## RSH2400R

# RYOBI

Fixation du disque porte couteaux  
Cutting disc fixation

Fig.3

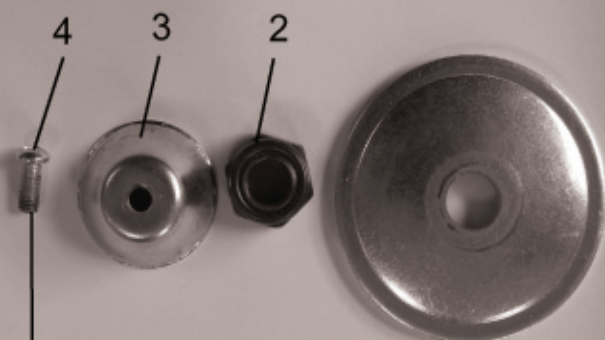
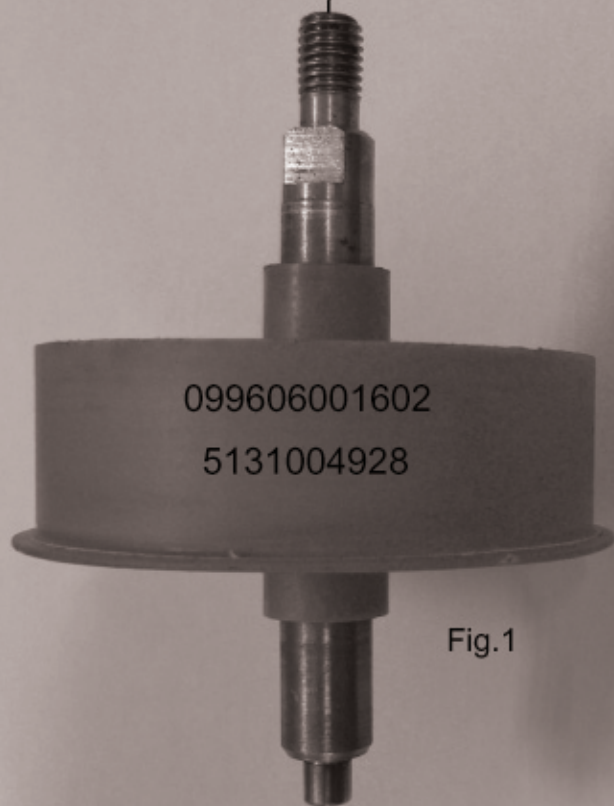
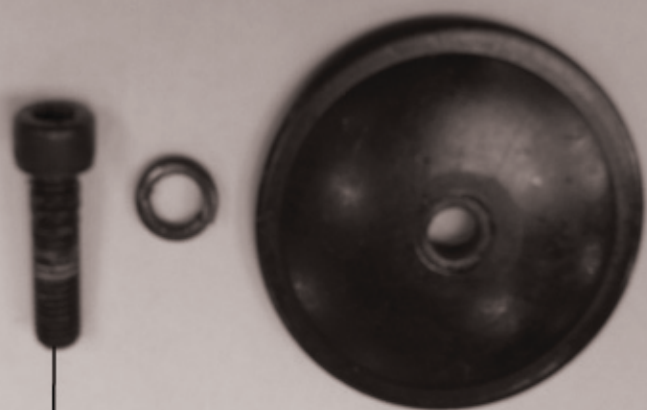
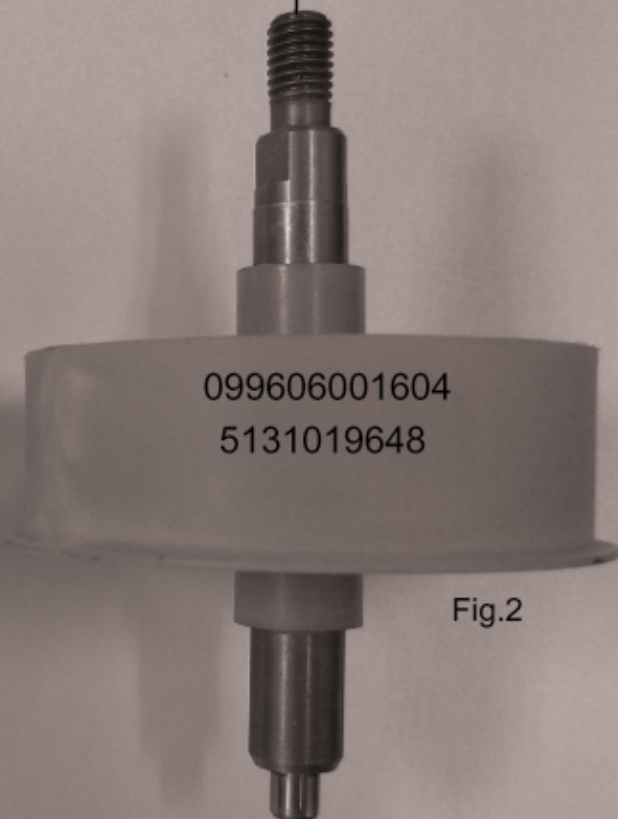
La pièce 099606001602 (Fig.1) arrive en fin de production et est remplacé par la pièce 099606001604 (Fig.2).Lors du montage, rajouté les pièces 2 / 3 / 4 (Fig.3).

Part 099606001602 (Fig.1) is no longer available and is replaced by part 099606001604 (Fig.2).  
Use item 2 / 3 / 4 with the new part (Fig.3).
